Vorlage Nr.: 2-BV/323/2022
Status: öffentlich
Geschäftsbereich: Bauverwaltung
Datum: 27.06.2022
Verfasser: Balzer Oliver

BPl. 172 MI und WA Keltenweg/Hardtweg, Würdigung der Stellungnahmen der Beteiligung von LRA und Eigentümer gem. § 4a Abs. 3 S. 4 BauGB und Satzungsbeschluss.

**Bebauungsplan Nr. 172 „Misch- und Wohngebiet Keltenweg/Hardtweg“
Verkürzte und beschränkte Beteiligung nach § 4a Abs. 3 Satz 4 BauGB des Landratsamtes
und der Eigentümer bis 06.07.2022**

Bild 1:

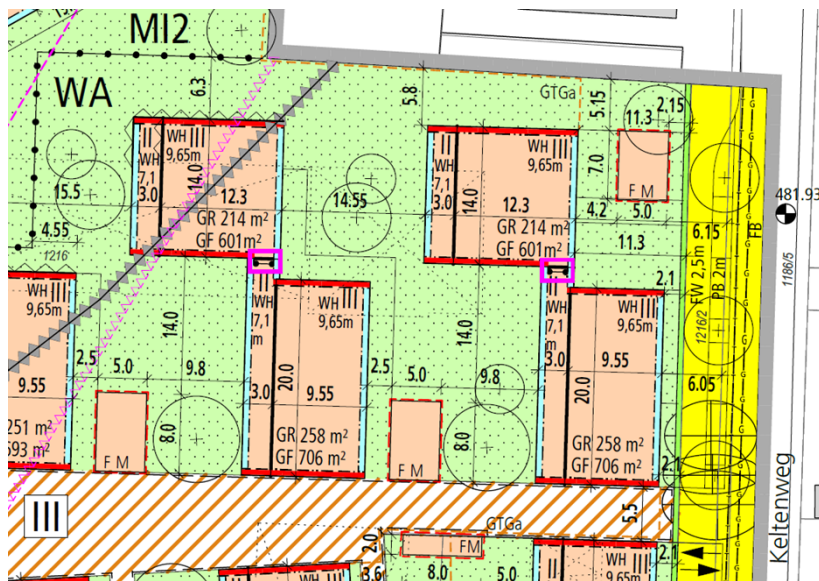
zu 1. Die in der Planzeichnung gem. Ziff. C 8.9 mittels Knödellinie festgesetzte Abgrenzung unterschiedlicher Höhenentwicklung (s. Bild 1) gehört grundsätzlich nicht zum Umfang der neuerlichen Fachstellenbeteiligung bzw. zu den geänderten Passagen.

Weiter ist zur Anregung festzustellen, dass sich hierdurch die Gebäudeansicht deutlich ändern und von der Straßen- bzw. Gartenseite die Optik eines geschlossenen Bauriegels mit ca. 35 m Länge entstehen würde (s. Bild 2 - Westansicht). Die vom Planungskonzept gewünschte Durchlässigkeit, sowie die Gliederung der einzelnen Baukörper wäre aufgehoben.

Beschlussvorschlag:**Der Anregung wird nicht nachgekommen.**

1. Zu B. Planzeichnung

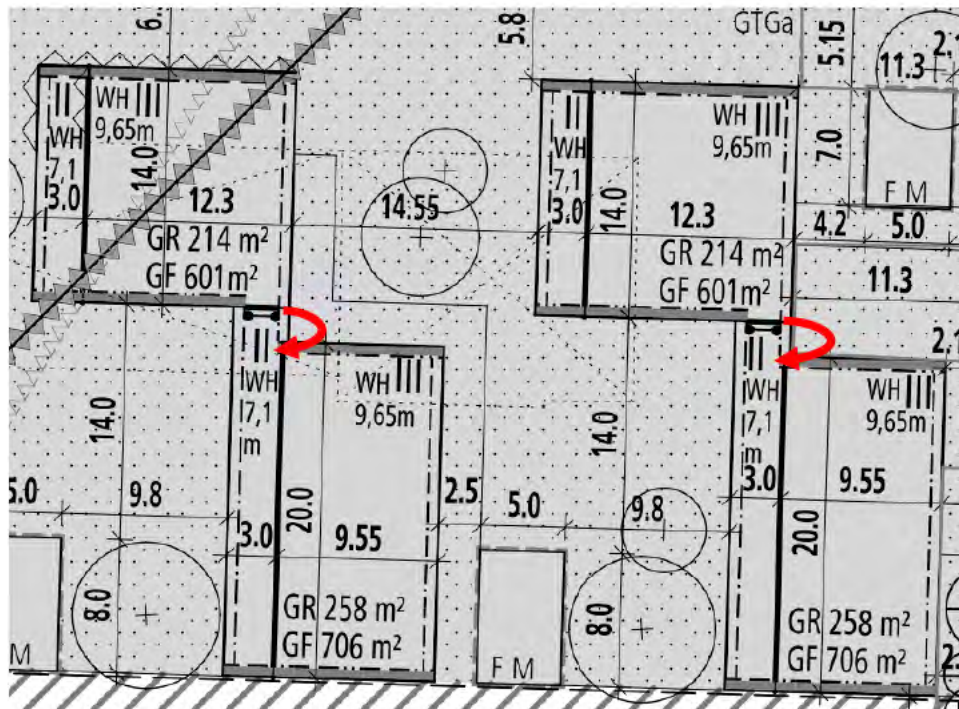
Ich bitte, die Knödellinien, die innerhalb der beiden nordöstlichen Baukörper im WA
eingetragen sind, gemäß den Roteintragungen in der nachfolgenden Planzeichnung
nach Süden zu verschieben.

Die betroffenen Bereiche gehören baulich zu den nördlichen Baukörperteilen (siehe die nachstehenden Planzeichnungen). Die Festsetzungen der Grundfläche und Geschossfläche, die im Plan für die jeweiligen Baukörperteile eingetragen sind, müssen dann entsprechend angepasst werden (GR +/- 7 m², GF +/- 13 m²).

Aus Sicht der Verwaltung wird die Anregung kritisch beurteilt. Um hier das bisherige städtebauliche Konzept nicht zugunsten eines optisch dichteren Bauriegels aufzugeben, sollte ihr nicht nachgegeben werden. Zudem wird darauf hingewiesen, dass die bisherige Planung in enger Abstimmung mit dem Investor erfolgt, und der Aspekt bislang nicht Gegenstand der Gespräche war.

3. Festsetzung C 4.4

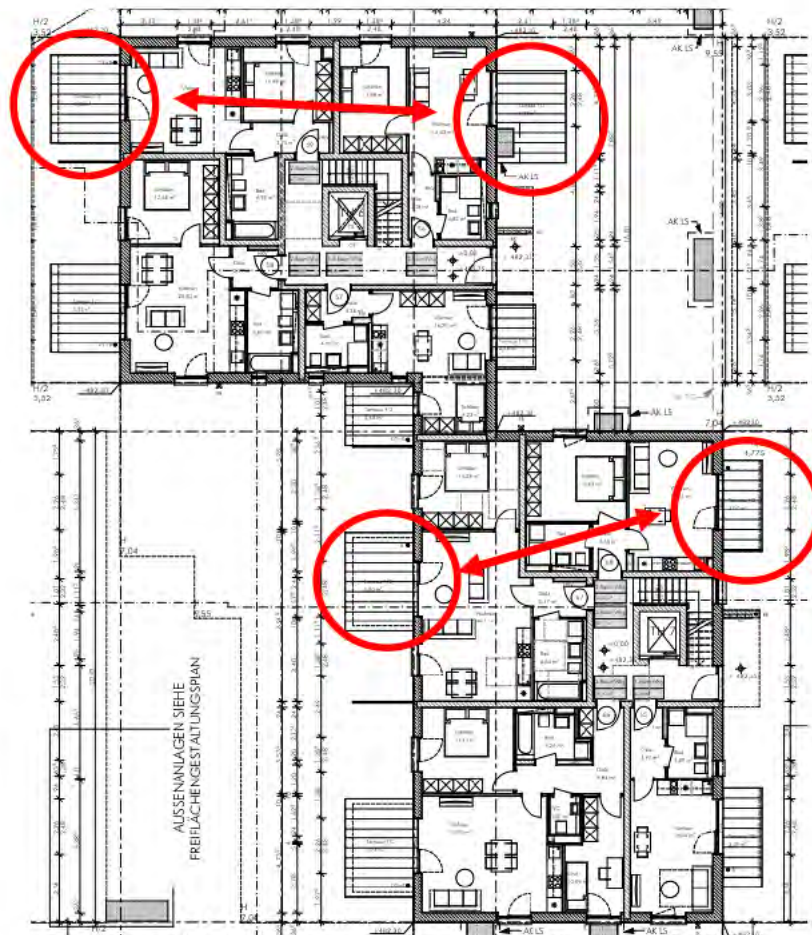
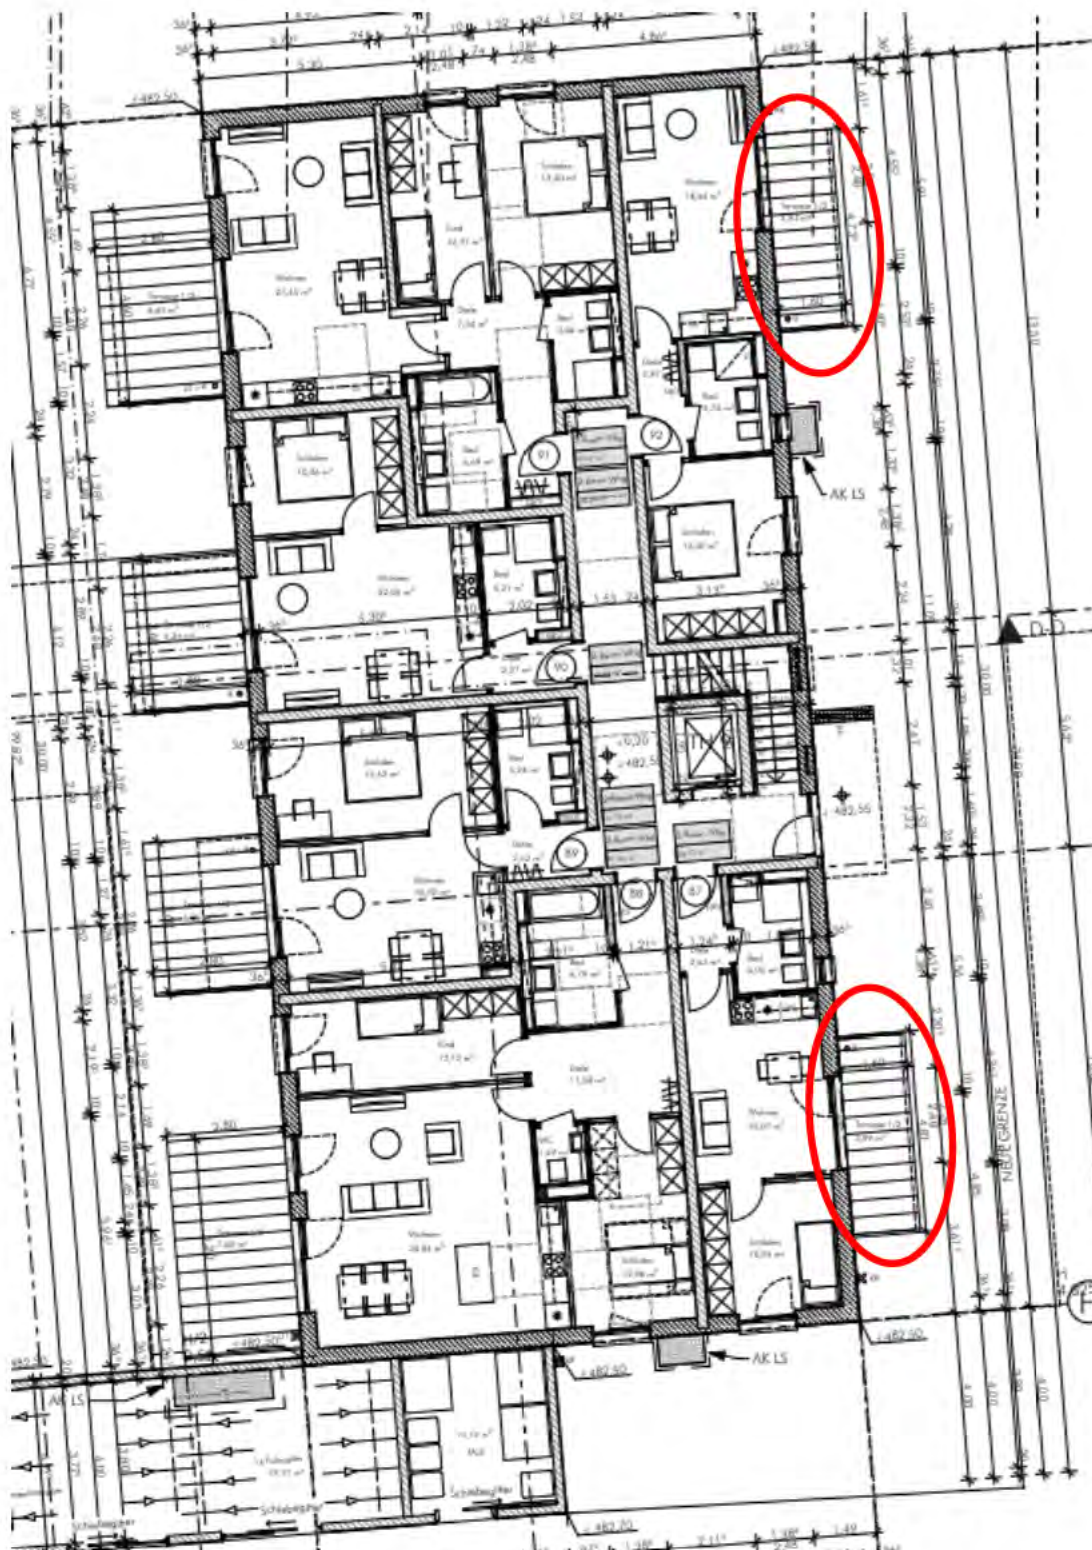
Die Formulierung „an den rückwärtigen Gartenseiten“ sollte gestrichen werden, da zum Beispiel die WA-Baukörper nördlich der Esplanade sowohl auf der West- als auch auf der Ostseite Terrassen haben werden (siehe die nachfolgende Planzeichnung). Auch die 30 Meter Riegel entlang des Hardtwegs sollen an der Ostseite schmale Terrassen haben, da es vereinzelt Wohnungen gibt, die nicht auf die Westseite durchgesteckt sind.

- zu 3. Aus Sicht der Verwaltung kann der Anregung nachgekommen werden. Durch die Formulierung „...im Bereich von Baugrenzen...“ bzw. durch die Flächenbegrenzung in Ziff. C 3.1 für Anlagen nach § 19 Abs. 2 BauNVO von 15% im MI bzw. 25% im WA wird dem Planungsgedanken Rechnung getragen.

Beschlussvorschlag:**Bei Ziff. C 4.4 wird *“an den rückwärtigen Gartenseiten”* gestrichen.**
